REPONSE A L'AVIS DE LA MISSION REGIONAL D'AUTORITE ENVIRONNEMENTALE - PROJET EOLIEN DES GASSOUILIS

La société VALECO développe un projet éolien de 7 éoliennes sur la commune de Bussière-Poitevine, dans le département de la Haute-Vienne, en région Nouvelle-Aquitaine. L'instruction de ce projet va passer en phase d'enquête publique à partir du 26 Février 2018 et ce, jusqu'au 30 Mars.

Dans le cadre de l'instruction du volet ICPE du dossier de demande d'autorisation, la mission régionale d'autorité environnementale a émis un avis sur ce projet.

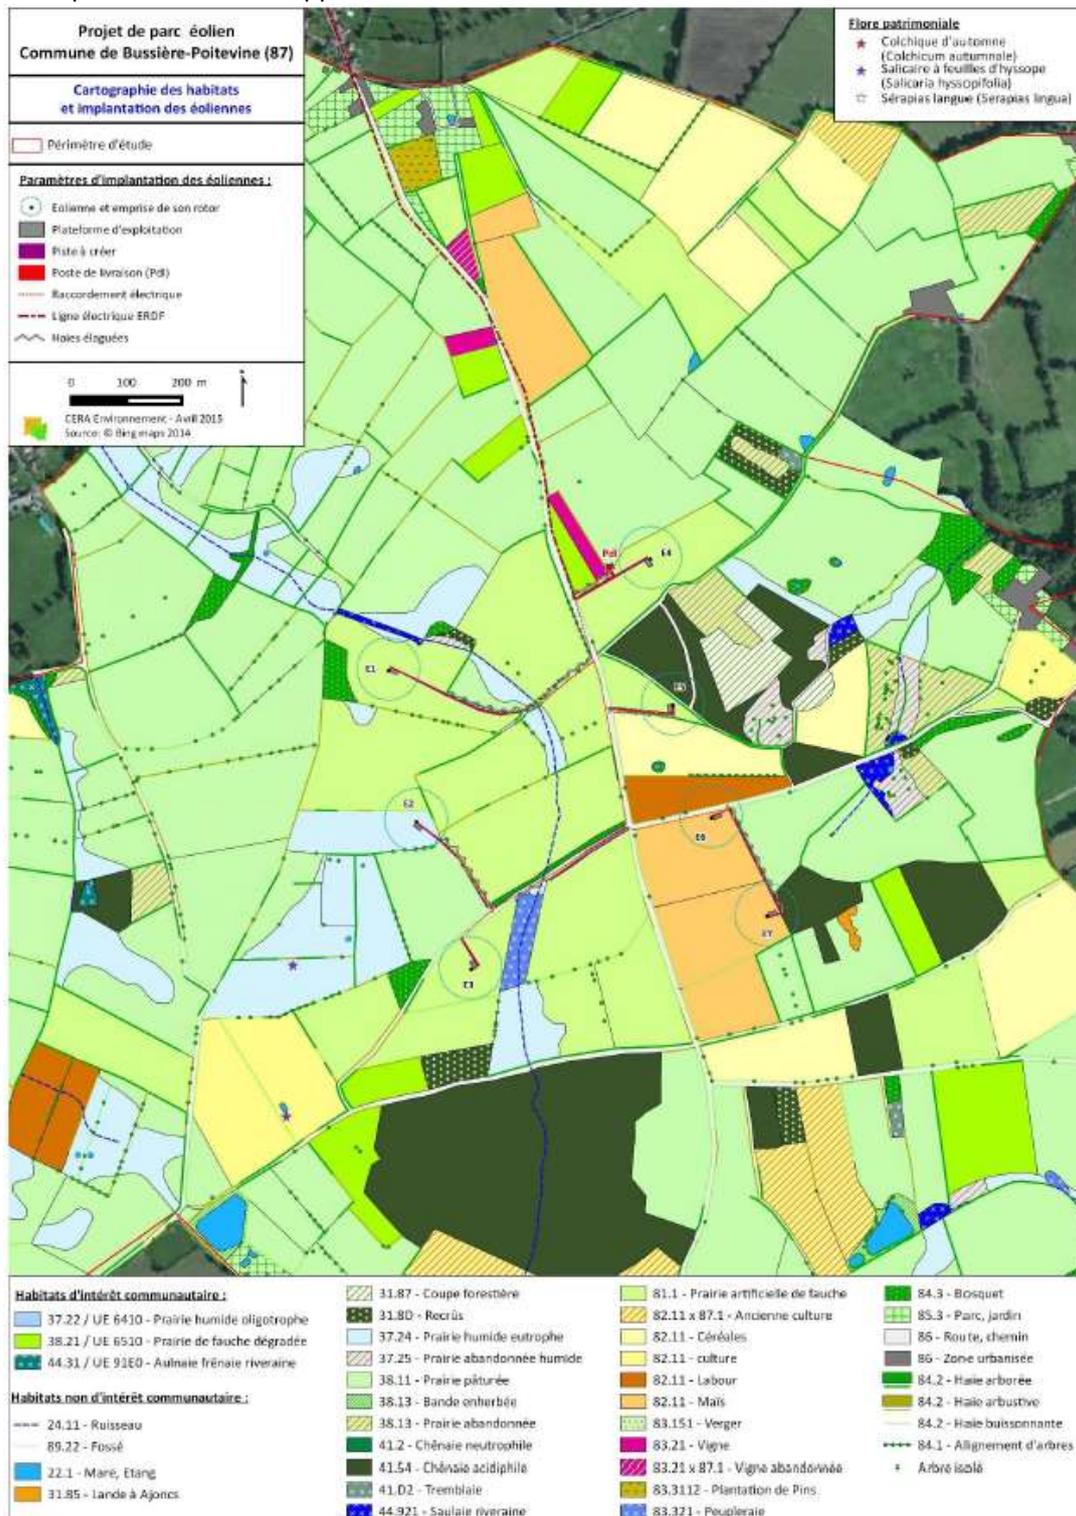
« Les mesures compensatoires des zones humides et arbustives mériteraient d'être précisées (correspondance entre l'habitat impacté, parcelles et surfaces envisagées, types et nombres de haies et arbustes etc). »

Concernant l'impact du projet sur les zones humides, comme il est indiqué à la p.191 de l'étude du milieu naturel, « la construction de l'éolienne E2 entraînera la perturbation de 2423m² de prairie humide lors des travaux de chantier et la perte de 207m² de prairie humide en phase d'exploitation.

Localement, il semble que la parcelle concernée, a fait l'objet d'un drainage et d'une canalisation en souterrain d'anciens ruisselets/fossés du chevelu amont du « Ris Conédoux », un affluent de la Petite Blourde. Outre la destruction des zones humides anciennement présentes sur cette parcelle, ces travaux sont à l'origine d'une déconnexion totale entre les zones humides amont et aval.

Traitées en prairies artificielles de fauche, régulièrement retournée et semée, cette parcelle n'a aujourd'hui plus aucun intérêt écologique. La suppression de ces drainages et de ces canalisations, ou

plutôt leurs détériorations, devrait permettre le retour progressif d'une zone humide (qui peut être estimée à environ 8000 m² dans le fond de vallon du cours d'eau) et la reconnexion entre les zones humides amont et aval.

Il n'est pas question ici de supprimer l'intégralité du réseau de drains de cette parcelle, une solution coûteuse qui pourrait avoir d'importants effets directs et indirects sur le milieu. L'idée repose plutôt sur une ou des obturations ponctuelles à des points stratégiques du réseau. Ces obturations se révèlent souvent rapidement efficaces, et ceci tout en limitant l'impact potentiel du chantier sur le milieu. Le choix de ces points stratégiques se fera en fonction de la configuration du site, de la structure du réseau de drainage et de la microtopographie des parcelles, et sera d'autant plus aisé si un plan de récolement précis du réseau est disponible. Dans tous les cas, ils correspondront à des noeuds du réseau de drainage ; le principal noeud étant le collecteur terminal.

Les travaux consisteront plus précisément à creuser au droit de chacun de ces points stratégiques, de supprimer l'éventuel remblai filtrant présent et d'écraser le drain ou le collecteur sur une longueur d'un à deux mètres. L'écrasement du drain ou du collecteur devrait rapidement se traduire par son obturation par les matières en suspension contenues dans l'eau drainée. Concernant les remblais filtrants éventuellement présents en amont des zones d'obturation, l'eau qui ne pourra plus être évacuée devrait préférentiellement s'y concentrer jusqu'à leurs colmatages progressifs.

L'idéal est donc de réaliser plusieurs zones d'obturation par écrasement des drains ; l'écrasement du collecteur terminal uniquement risquant de créer une surcharge hydraulique associée à un engorgement du système sur sa partie aval. »

Localisation des points de mesures

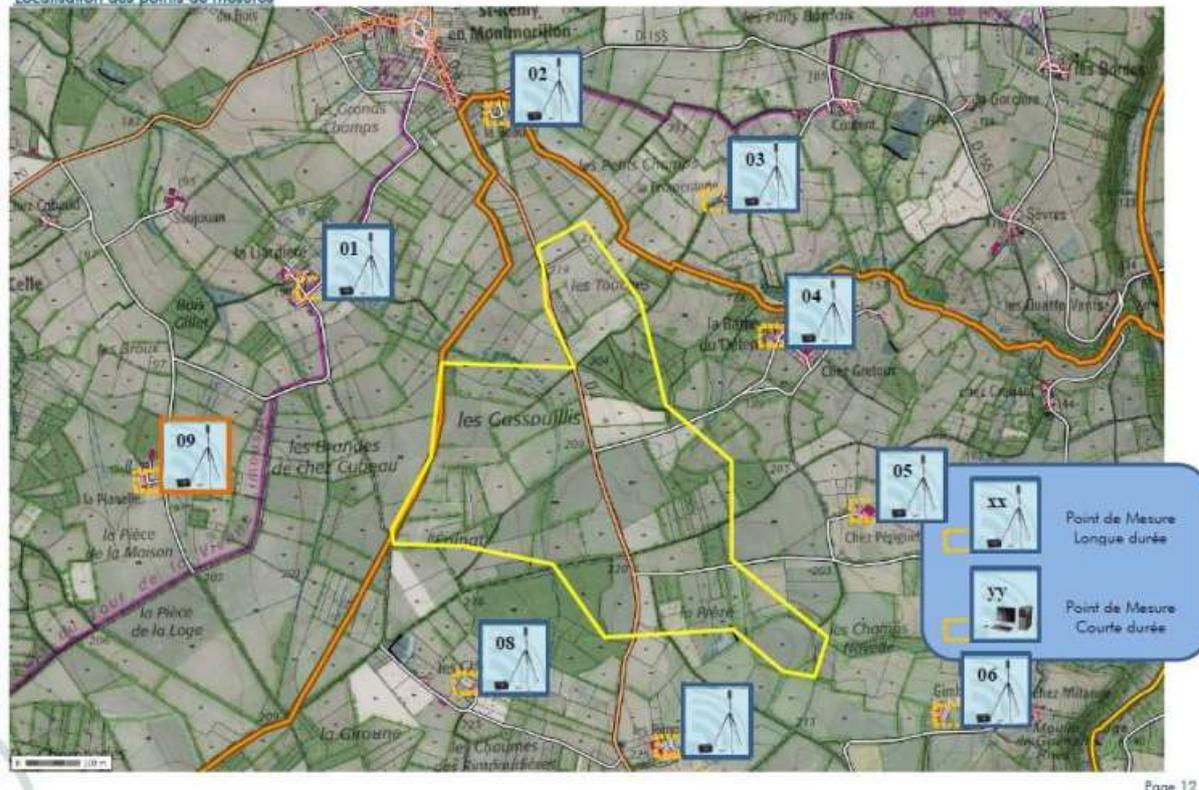
« L'étude acoustique cumule toutefois des approximations qui grèvent la fiabilité des projections : caractérisation des niveaux sonores résiduels faiblement représentative au regard du nombre de valeurs extrapolées, absence de mesures longues durées dans les zones au sud du parc, réalisation d'une unique campagne de mesure en saison végétative. Compte tenu de ces incertitudes de calcul, l'Autorité environnementale recommande des campagnes de mesures d'une durée suffisante dès la mise en service du parc et le suivi de l'efficacité des mesures de bridage prévues par le maître d'ouvrage. »

L'objectif initial de l'étude acoustique était de réaliser 9 points de mesure longue durée dans l'idée de bien entourer la zone d'étude. La carte ci-dessous illustre les lieux-dits prévus. Malheureusement, plusieurs points n'ont pu être réalisés par manque d'accord des riverains correspondants. Par conséquent, ces points ont été remplacés par des mesures courte durée afin de cerner malgré tous les enjeux relatifs à chaque lieu-dit. Des corrélations ont ensuite été effectuées avec les mesures longues durée à proximité, permettant ainsi de mener l'analyse sur tous les points initiaux.

D'autre part, les mesures ont été réalisées entre fin avril et début mai, période qui représente une situation sonore intermédiaire entre l'été (période où la végétation et les activités humaines conduisent à des niveaux sonores plus élevés) et l'hiver (période où l'absence de végétation et d'activité peut conduire à des niveaux mesurés anormalement bas). De plus, les points de mesure sont autant que possible placés à l'écart de la végétation afin de s'affranchir au maximum de ce biais saisonnier, comme indiqué en [page 48](#) de l'étude acoustique. Par conséquent, même si le printemps est effectivement défini comme une saison végétative, les mesures réalisées peuvent être considérées comme représentatives de l'ambiance sonore générale du site.

Enfin, comme précisé en [page 63](#) de l'étude acoustique, une mesure de contrôle sera effectuée après la mise en service du parc afin de vérifier l'ambiance sonore réelle des lieudits entourant le site et d'ajuster si nécessaire, à la hausse ou à la baisse, le plan de bridage proposé dans l'étude.
